Keuringsverslag van een elektrische laagspanning- en zeer lage spanningsinstallatie

NIET CONFORM

Straatnaam Rockxweier
Huisnummer 4
Busnummer
Postcode 3600
Gemeente GENK
Land België

Controlebezoek van een oude huishoudelijke elektrische installatie van een wooneenheid bij verkoop op vraag van de verkoper volgens (KB 08/09/2019) - AREI Boek 1- 8.4.2. en 8.2.1. en 4.2.4.3.

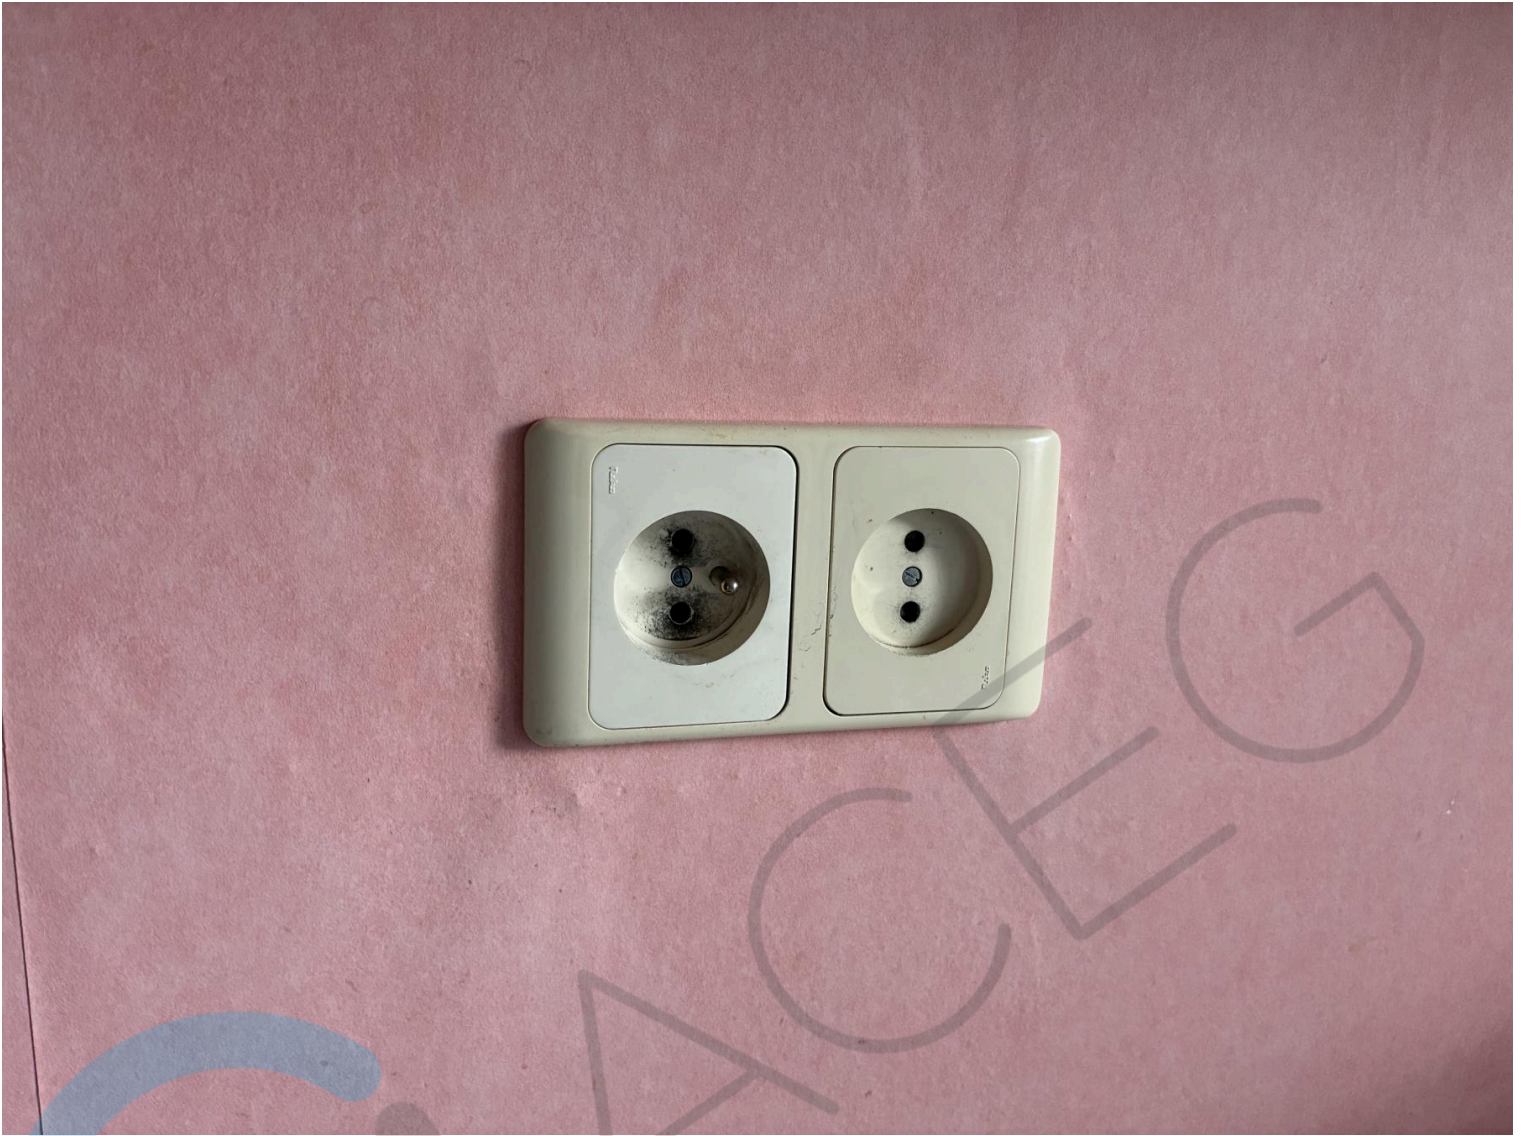
Stopcontact met pen-aarde en zonder pen-aarde in dezelfde behuizing.

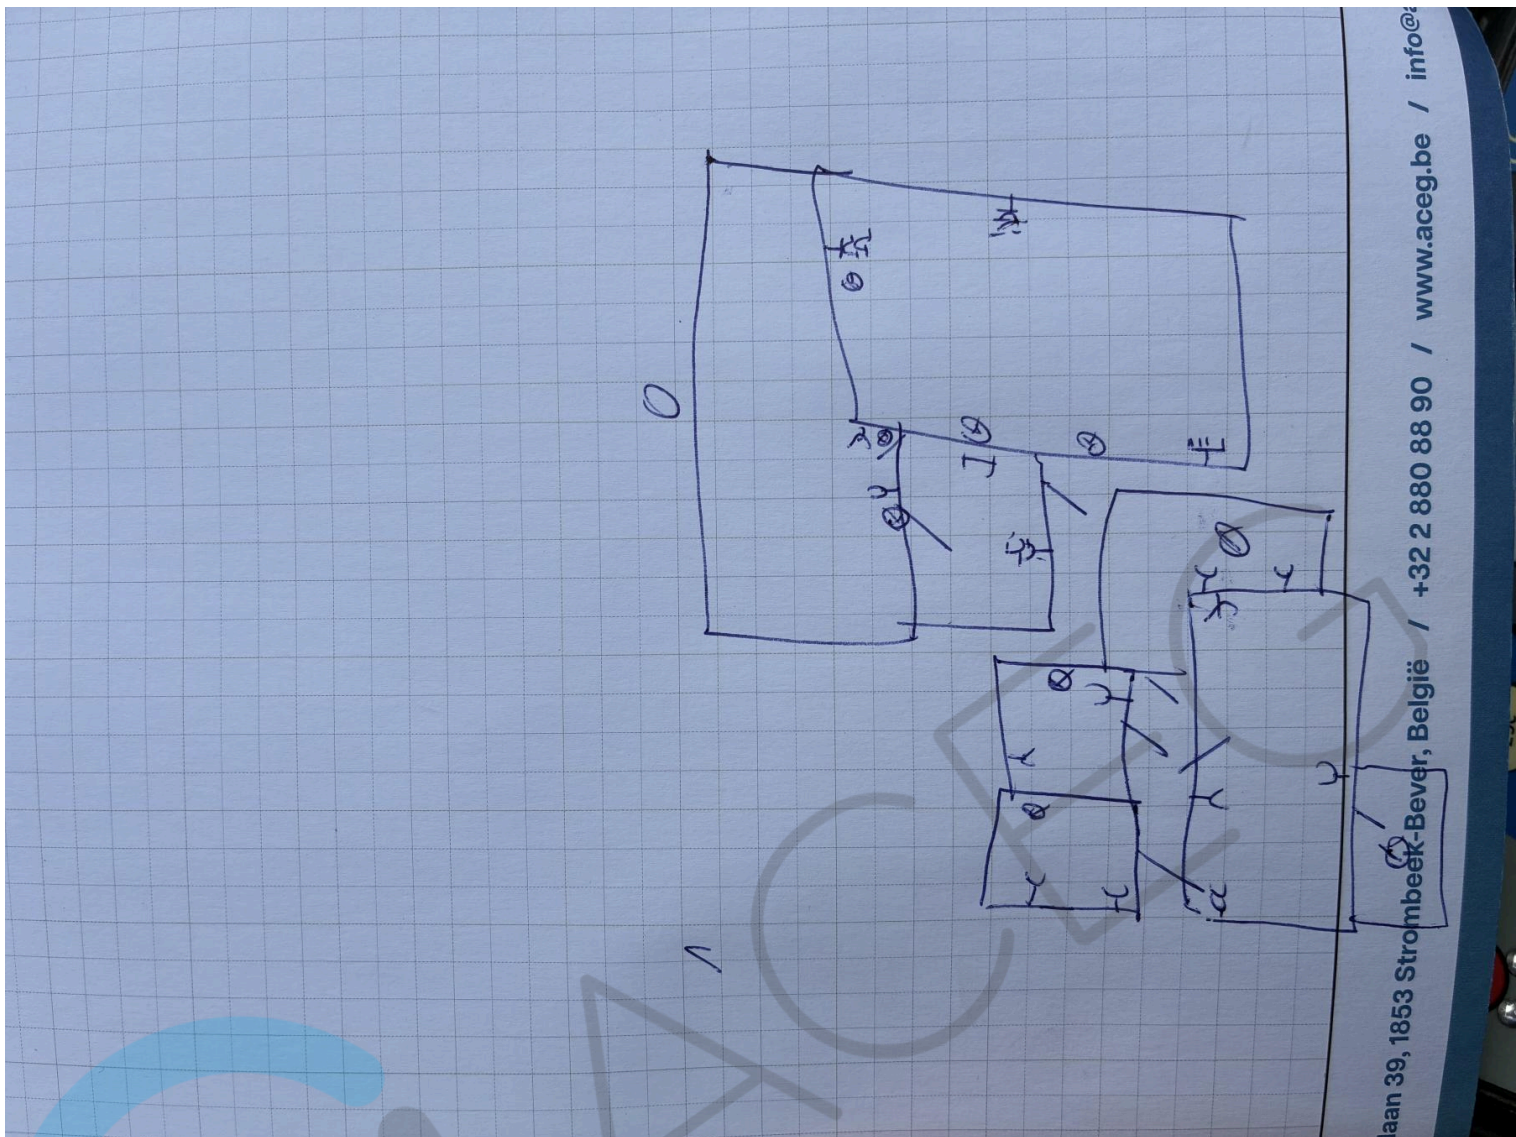
I:verdeelbord dient te worden vervangen.
